工事名 アドバンスコート

図面名 1階 平面図

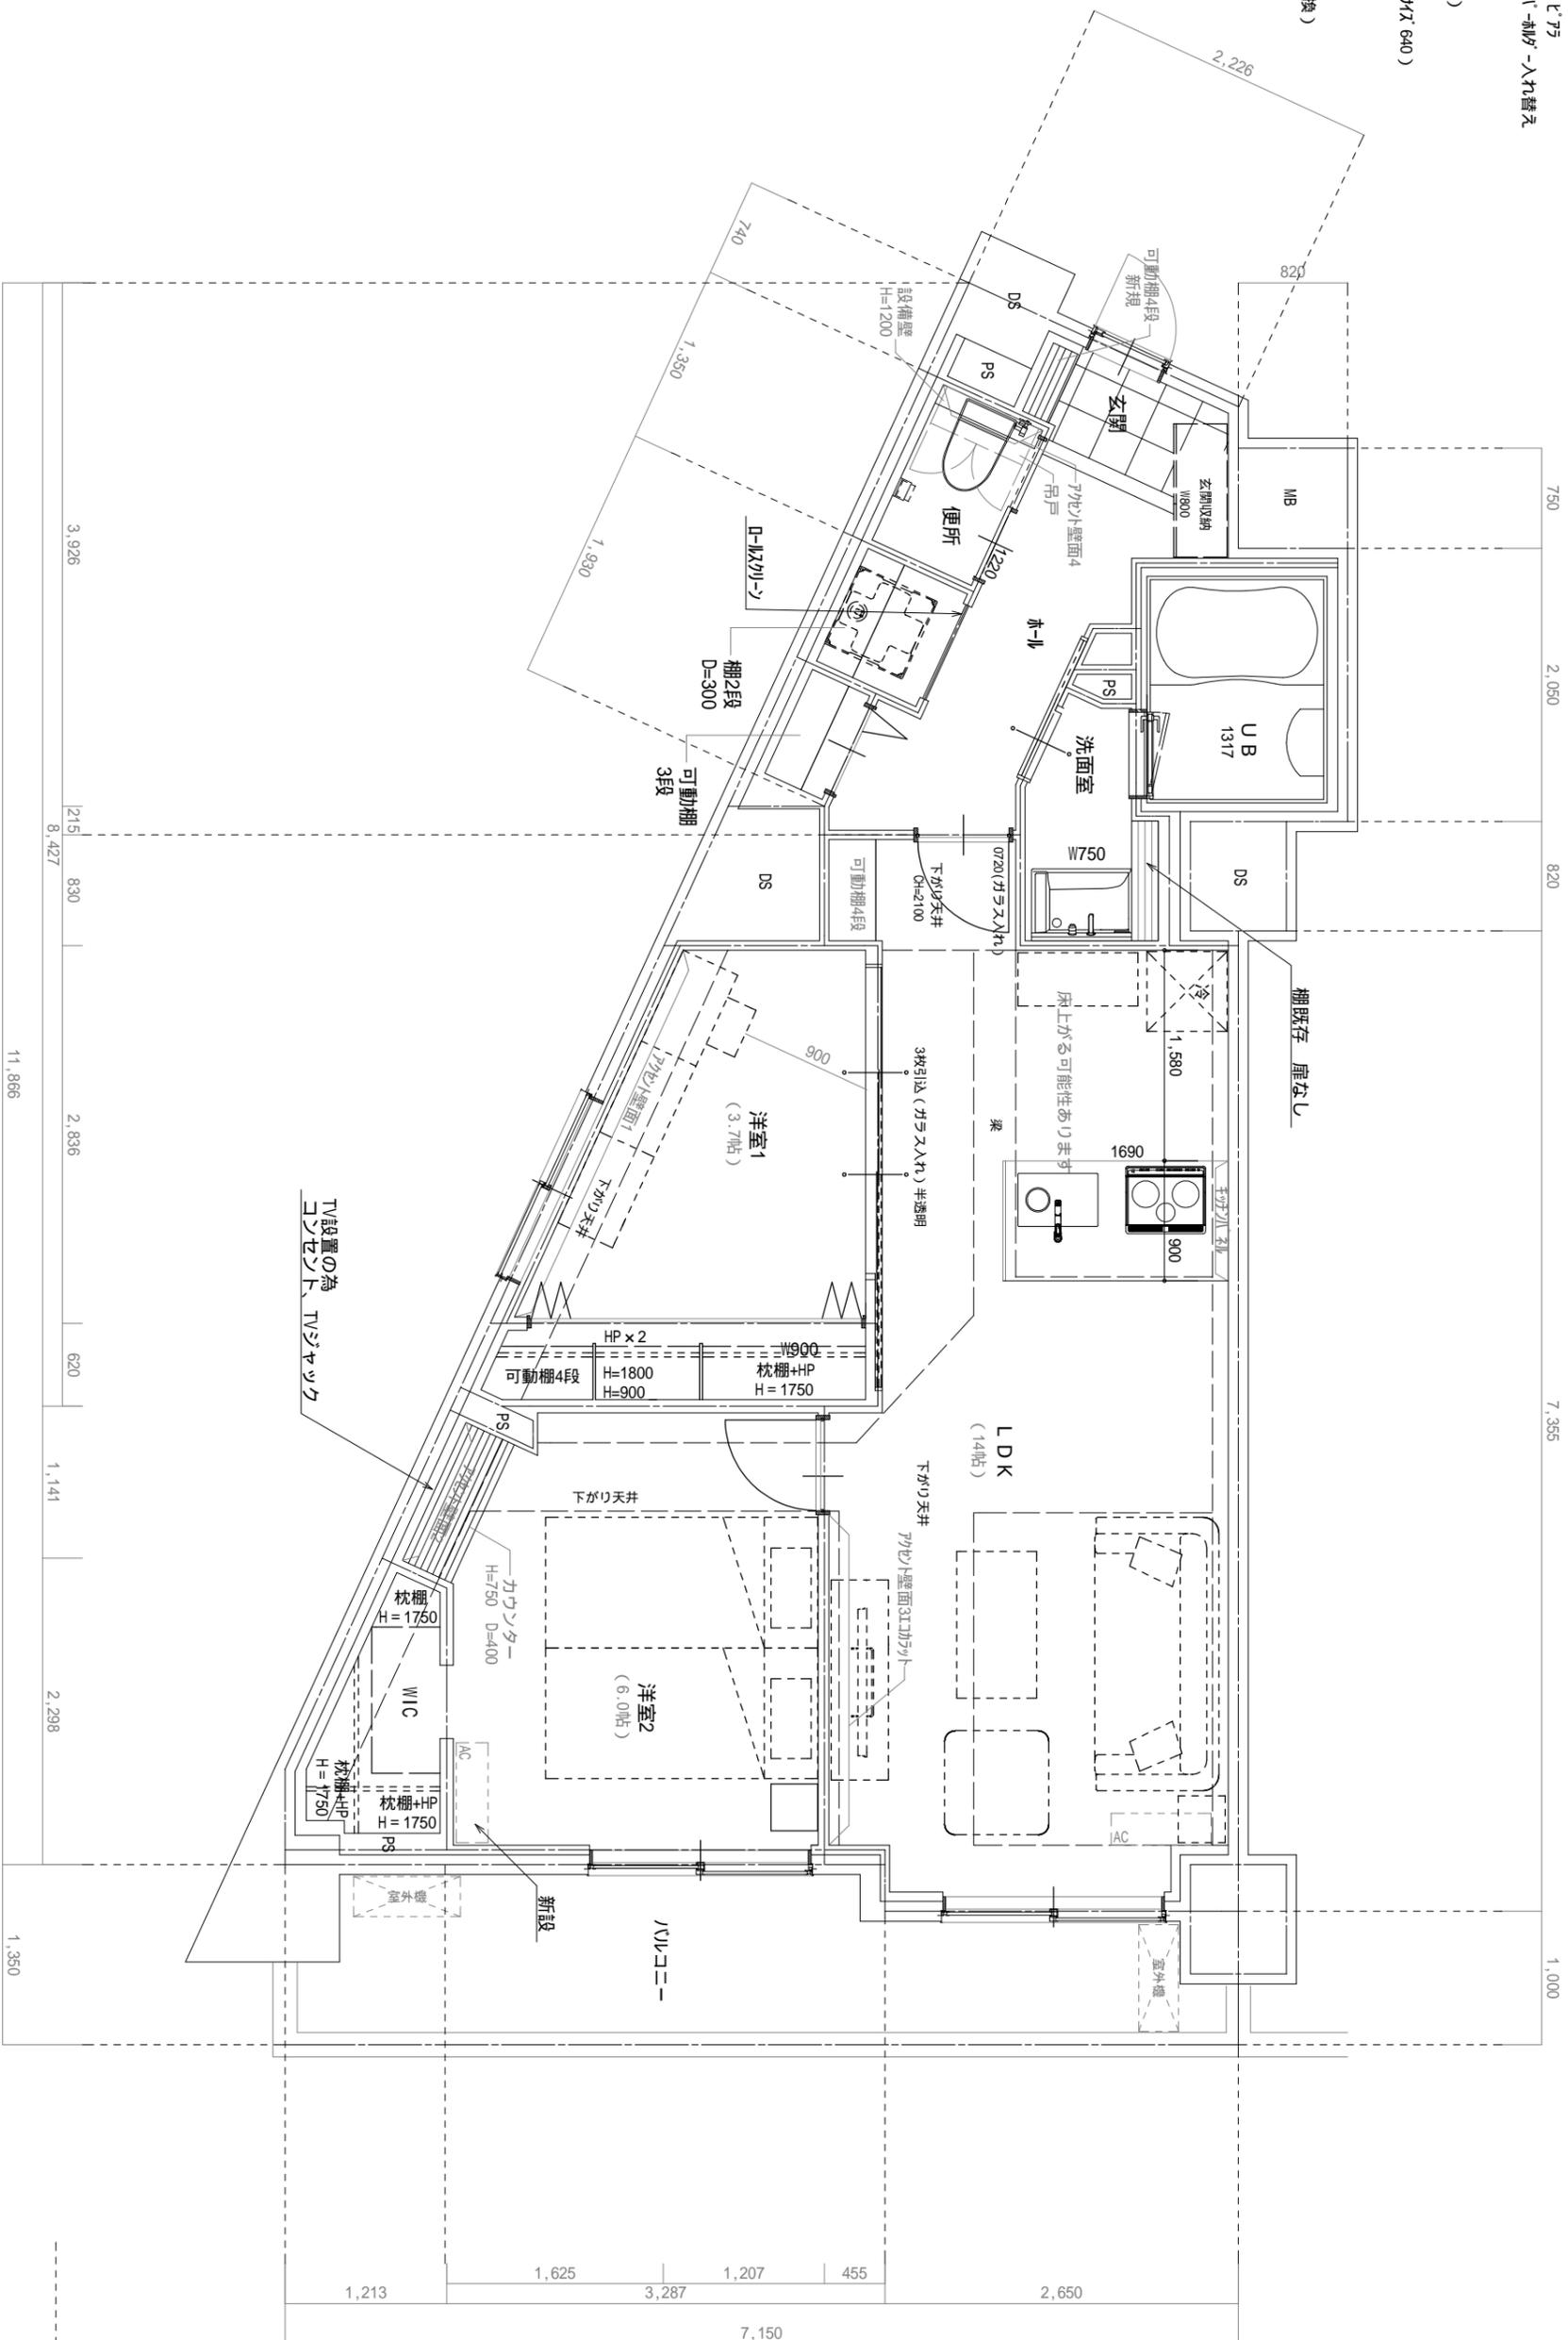
- リンナー・ユニット
- 床フローリング
- 壁位置変更
- キッチン(トーヨーキッチン) 食洗器+IH
- UB入れ替え
- 洗面台入れ替え(750)E'775
- トイレ・洗面台・ベ-バ-洗面台-入れ替え
- 建具交換(バチ)
- 照明変更
- クロス(アクリルあり)
- 玄関収納入れ替え
- 洗濯機入れ替え(447 640)
- 洗濯機の給水性
- 玄関の扉交換
- 玄関とHP(追加)
- 市木・ソフト市木(交換)
